## リニューアル対象製品

## 仕様の変更点

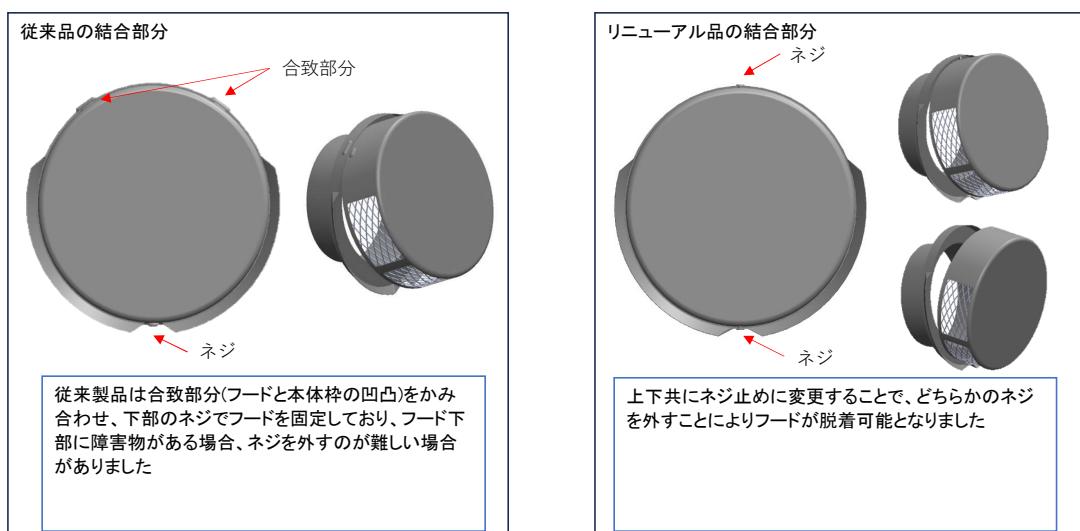
## ・ フードの脱着方法の変更

フードの上下2箇所をネジ止め(100/150φ)することでフードの脱着がしやすくなりました。フード上下のどちらか一方のネジを外すことでフードの脱着が行えます。

従来品はフードの下部1箇所でねじ止めされており、ベントキャップの下に障害物があると、フードの脱着が困難になることがありました。このようなお声をお客様からいただき、上下2箇所のどちらか一方のねじを外せばフードの脱着ができるよう仕様を変更しました。

※排気用防音型ベントキャップBONC/BONL/BOGLは100φのみどちらか一方のねじを外すことでフード脱着が可能です。
